Plérin, le 2 juin 2023

## **RAPPORT DE L'INSPECTION DES INSTALLATIONS CLASSÉES**

**Objet** : Projet de parc éolien « COAT AR BELLEGUES » sur la commune de Saint-Connan

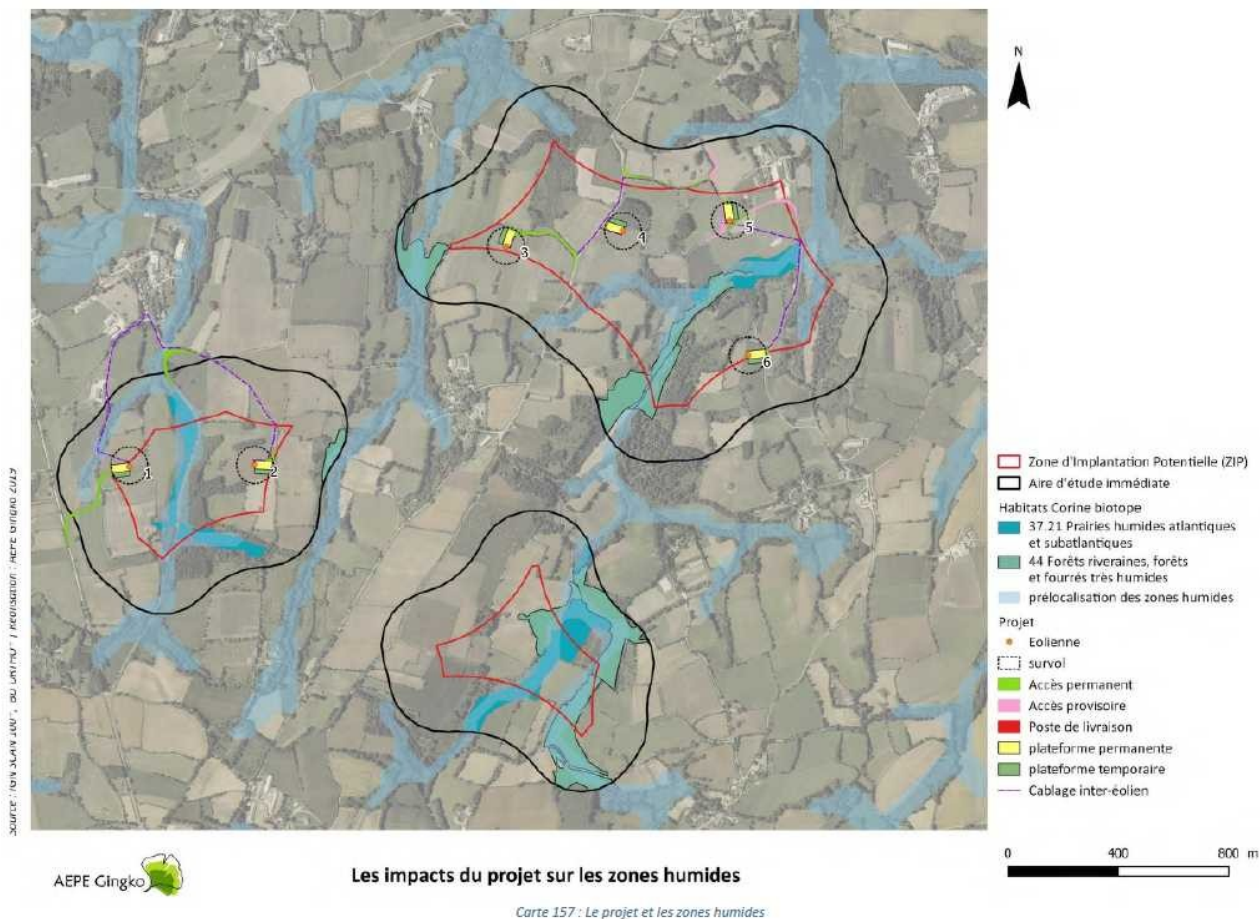
Le projet propose l'implantation de 6 éoliennes selon une organisation discontinue : un bouquet de 4 et un bouquet de 2. Cette implantation complexifie sans équivoque la lisibilité d'un seul parc. La composition du parc en deux parties distinctes offre une lecture discontinue de l'implantation : pas d'interdistance régulière, un effet de ligne faible, une accentuation des effets de superposition et d'accumulation des éoliennes.

La lisibilité est donc mauvaise d'une part car elle montre un éclatement de l'implantation en 2 parties qui peut être interprétée comme du mitage et d'autre part parce que non linéaire, elle provoque des effets d'accumulation.

En conclusion, le projet se situe dans un secteur déjà bien pourvu de parcs éoliens faisant du critère de saturation un enjeu important dans un territoire très habité par de nombreux bourgs et hameaux et pourvus de sites touristiques et patrimoniaux précieux. Les impacts sur le paysage sont forts et les mesures proposées sont limitées.

- Mesure d'évitement : l'implantation des éoliennes évite la Zone d'Implantation Potentielle sud ouest et ses impacts forts sur les hameaux
- Mesures de réduction : l'implantation des éoliennes se fait sur 2 lignes et en partie haute des zones, proposition de plantations d'arbres en lien avec les riverains
- Mesures d'accompagnement : création d'un circuit piétonnier à Saint-Connan, réalisation d'un espace d'interprétation intégré à l'extension de la salle des fêtes, valorisation du site de l'abbaye de Coat Mallouen.

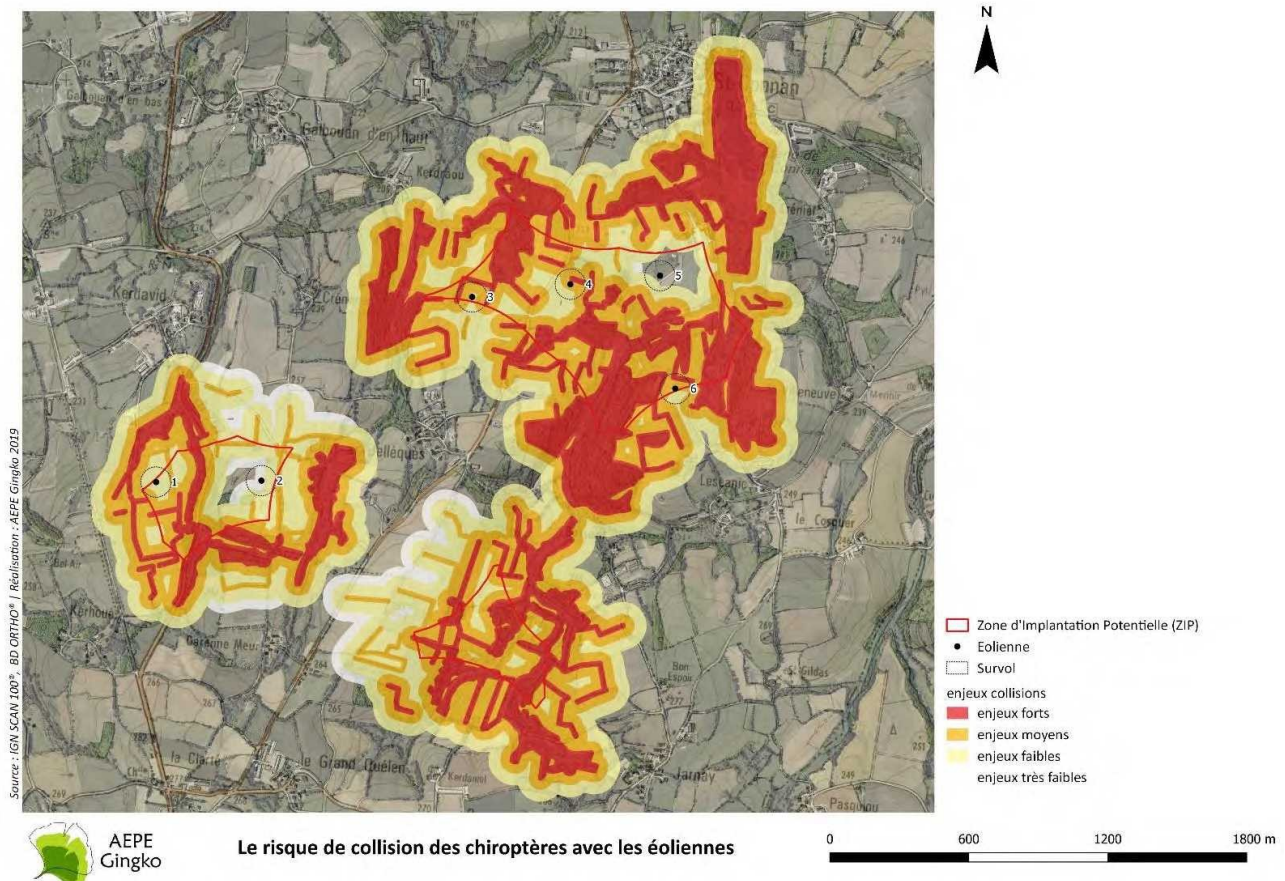
Les impacts relatifs au risque de collision portent essentiellement sur les éoliennes placées à proximité des haies.

Les distances entre le bout de pale et le sommet des haies sont comprises entre 48 m (E2) et 118 (E5). Le dossier indique que les habitats à chiroptères les plus favorables ont été évités avec l'éloignement des haies

et surfaces boisées. Cependant, les éoliennes sont implantées à des distances insuffisantes pour limiter le risque de collision.

Le pétitionnaire indique que le bridage proposé « permet de couvrir la quasi-totalité des contacts enregistrés au cours du suivi en hauteur ». Toutefois, aucun chiffre précis n'est avancé. Le risque de collision entre les éoliennes et les chiroptères est qualifié de « très faible » avec l'application de cette mesure.

Afin de prévenir tout impact potentiel sur les chiroptères, le futur arrêté d'autorisation pourra reprendre les propositions de l'exploitant et renforcer les mesures d'évitement et de réduction par les mesures suivantes :
